**Avis délibéré de la Mission régionale d'autorité environnementale
de la région Nouvelle-Aquitaine
sur le projet de dragage du port et du chenal
de la Canelette sur la commune de la Teste-de-Buch (33)**

n°MRAe 2019APNA171

dossier P-2019-9072

Localisation du projet : La Teste-de-Buch (Gironde)
Maître(s) d'ouvrage(s) : Syndicat Mixte des Ports du Bassin d'Arcachon (SMPBA)
Avis émis à la demande de l'Autorité décisionnaire : Préfète de la Gironde
en date du : 21 octobre 2019
dans le cadre de la procédure d'autorisation : Autorisation environnementale

Figure 11 : Herbiers à zostères à proximité du port de la Teste de Buch (Données CBNSA/PNMB/A/AMP)

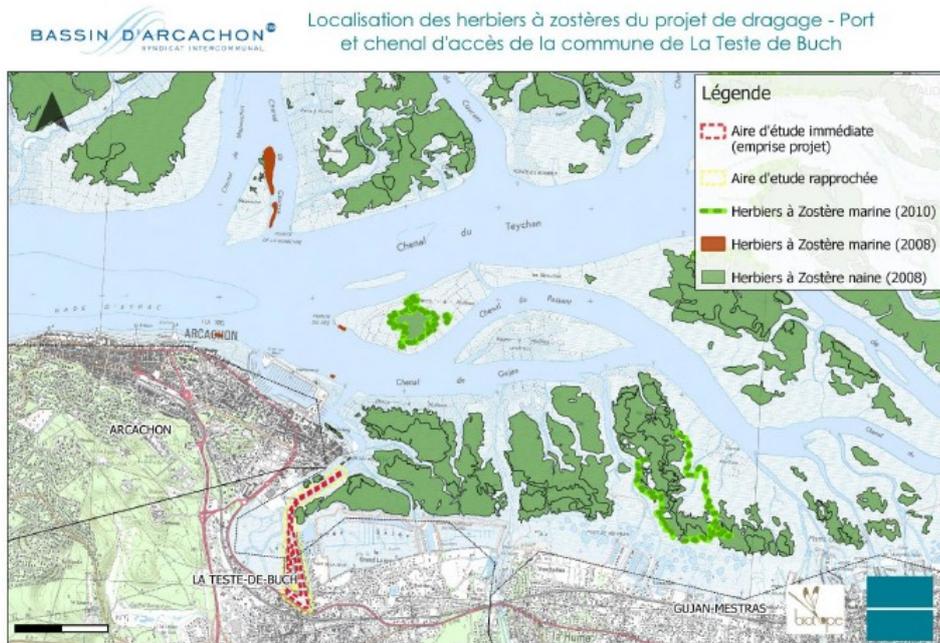
La principale conclusion du dossier, qui considère que le projet entraînera la destruction des peuplements benthiques¹⁰ mais qu'une recolonisation sera attendue rapidement après la fin des travaux, apparaît ainsi hâtive et insuffisamment démontrée.

La MRAe recommande donc de compléter l'état initial concernant les milieux et espèces marins.

Les mesures génériques prévues pendant le dragage pour limiter les effets environnementaux de la turbidité (cf. II.II.1) sont de nature à limiter les impacts du projet sur le milieu biologique, et notamment sur les massifs de zostères naines situés à proximité du chenal de la Canelette, sans que les conséquences sur les Prés Salés ne soient abordées.

La MRAe relève toutefois que les préconisations de l'étude d'incidences Natura 2000 pour limiter l'impact sur les zostères concernant l'adaptation des opérations de dragage aux marées, et suite à la modélisation hydrosédimentaire réalisée par l'IFREMER, ne sont pas retenues dans le cadre du projet. En effet, les opérations de dragage sont prévues en période de vives eaux alors que des opérations de dragage du chenal en période de battement de marée à ± 3 h avant et après la pleine mer sont préconisées pour limiter la turbidité dans le chenal et donc l'impact du projet sur les zostères¹³.

Le dossier mérite de justifier davantage la prise en compte des enjeux concernant les zostères naines dans le choix des périodes de dragage du chenal en fonction des marées, à la lumière des résultats de la modélisation hydrosédimentaire réalisée par l'IFREMER. L'impact du projet sur les Prés Salés Ouest doit être ré-étudié.

La MRAe recommande la mise en place de suivis spécifiques des herbiers à zostères naines, au-delà du suivi prévu par l'IFREMER et d'en tirer les conséquences en termes d'adaptation du processus d'extraction.
